IMPIANTO AGRIFOTOVOLTAICO CONNESSO ALLA RETE
ELETTRICA PER VENDITA DI ENERGIA

VALUTAZIONE INTERFERENZA IMPIANTO EOLICO

F.F1.b1.12

La presente relazione è redatta per fornire un riscontro alla nota REGIONE TOSCANA - DIREZIONE AMBIENTE ED ENERGIA - Settore Valutazione Impatto Ambientale - Valutazione Ambientale Strategica - prot. Regione 0411846 del 07/09/2023 - prot. MASE 0141507 del 07/09/2023:

Figura 1 - Sovrapposizione impianto FV pale eoliche denominate T06 e T07

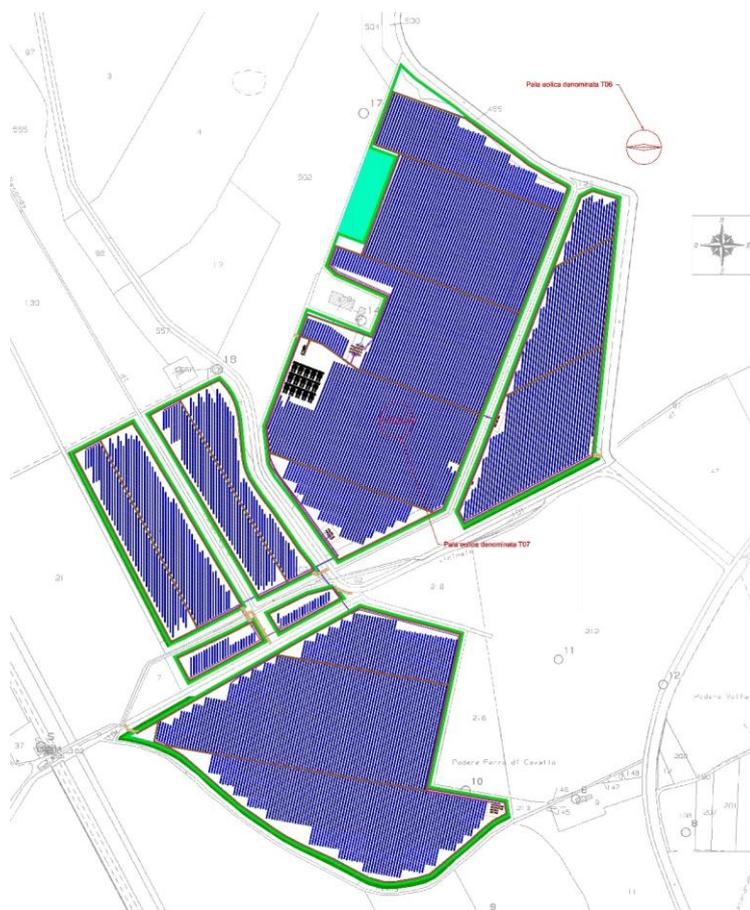
“Si fa inoltre presente che il progetto in esame interferisce direttamente con la realizzazione dell’impianto eolico denominato “Orbetello”, di potenza di immissione pari a 61,2 MWp, proposto dalla Società Apollo Wind S.r.l., per il quale è prevista l’installazione di n. 9 torri eoliche e per il quale è attualmente in corso una procedura di VIA di competenza statale [ID: 9888]. In particolare si evidenzia che una delle torri eoliche ricadrebbe all’interno del comparto nord del sito fotovoltaico mentre un’altra ricadrebbe in prossimità del limite nord dello stesso comparto. Tuttavia, negli elaborati depositati il proponente non ha tenuto conto dei possibili effetti cumulativi derivanti dalla realizzazione dei due impianti, si chiede pertanto che sia effettuata tale valutazione”

Come si evince dalla figura soprariportata e come anche specificato in premessa una delle due pale eoliche oggetto di interferenza è posizionata al centro del comparto Nord dell'impianto agrifotovoltaico. La seconda, ad ovest dello stesso comparto, seppur esterna non può essere trascurata in termini di effetti in quanto l'ombreggiamento interesserebbe comunque una porzione di impianto.

Si stima che la potenza dell'impianto, qualora non venisse prescritta una diversa collocazione per le due pale eoliche T06 e T07, dal valore di 64,09368 MWp si ridurrebbe al valore di 28,44 MWp.

Si chiede pertanto, visti i numerosi aspetti migliorativi dell'impianto agrifotovoltaico e la coerenza del progetto con quanto previsto dalla normativa di settore rispetto al parco eolico, di considerare l'opzione di spostamento delle pale eoliche T06 e T07 in quanto la loro posizione non renderebbe possibile la prosecuzione del progetto visto l'enorme impatto che queste avrebbero sul campo agrifotovoltaico.

Figura 17 - Suddivisione impianto per aree

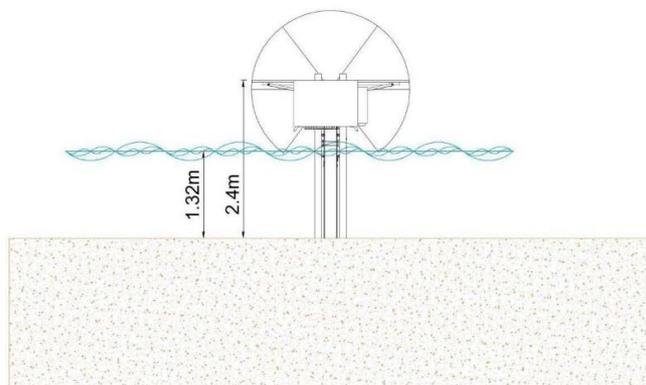
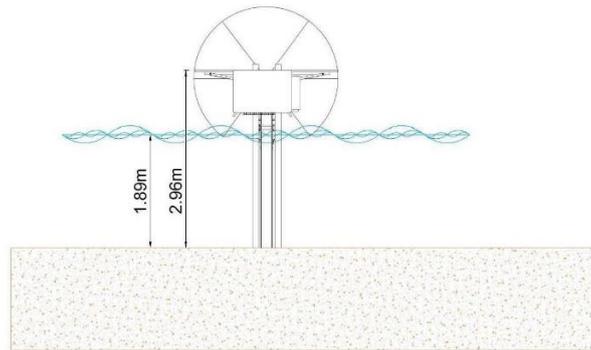
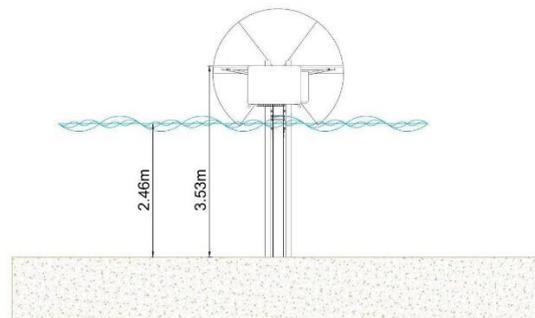
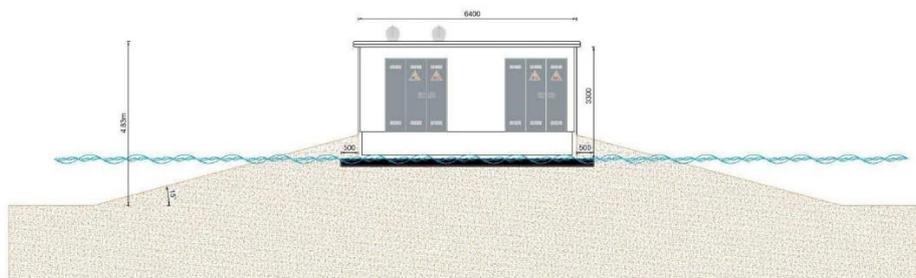
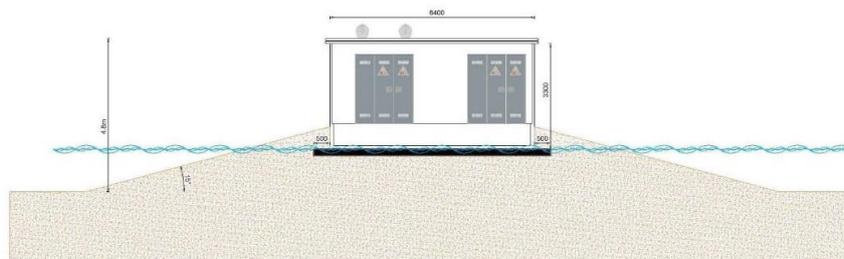
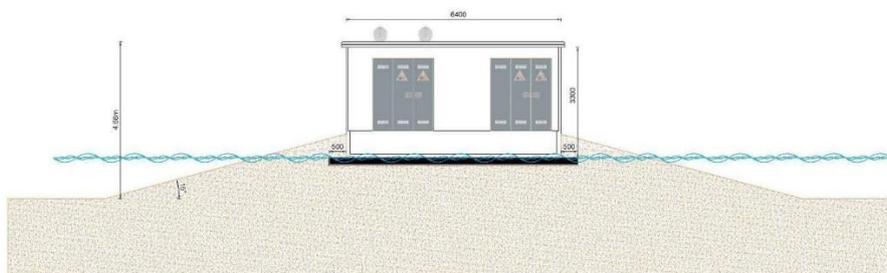
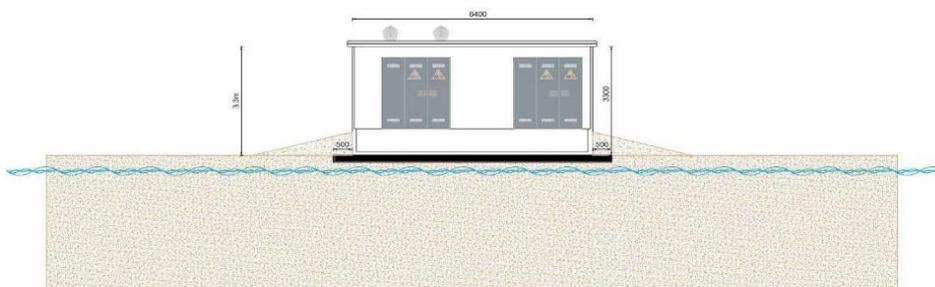
L'area dell'impianto ricade all'interno delle opere di ampliamento della Cassa di Espansione di Campo Regio. Per evitare danneggiamenti o malfunzionamenti dell'impianto o di parte dell'impianto si è deciso di procedere con un diverso posizionamento di tutte le opere, manufatti e apparati all'interno delle aree di impianto tali da garantire, prevedendo anche dove necessario opportuni rialzi, una quota minima di sicurezza del piano campagna superiore a +3,6 m s.l.m. (ossia superiore alla quota di massima piena dell'evento meteorico avente TR200 e durata 12 ore pari a 3,27 m s.l.m. più franco di sicurezza pari a 30 cm come indicato nelle nuove NTA del Comune di Orbetello relativi alle Norme Comuni e comunque superiore alla quota di massimo invaso con evento meteorico del 2012 in caso di completamento della cassa di espansione come da progetto definitivo generale).

L'area verde identifica l'area in cui il terreno ha un' altezza superiore o uguale a 2,28 m s.l.m; l'area gialla identifica l'area in cui il terreno ha un' altezza compresa tra i 2,28 m s.l.m. e 1,71 m e l'area arancione identifica l'area dove il terreno ha un' altezza compresa tra 1,71 m s.l.m. e 1,14 m s.l.m.

La sopracitata suddivisione si rende utile per identificare le zone dove risulta necessario innalzare le opere, manufatti e apparati ad una quota minima di sicurezza per garantire la salvaguardia degli apparati elettrici in caso di alluvione. L'innalzamento permetterà di mantenere ogni apparato elettrico al di fuori della piena salvaguardando così tutti gli apparati elettrici.

Tutte le modifiche progettuali apportate hanno avuto come finalità l'innalzamento di tutte quelle componenti (che per la natura stessa degli apparati) non possono essere sommersi ad una quota altimetrica di sicurezza e come ulteriore misura di sicurezza, in aggiunta, è previsto che nel caso si verificasse un fenomeno di allagamento, automaticamente le strutture si dispongono con moduli in posizione orizzontale.
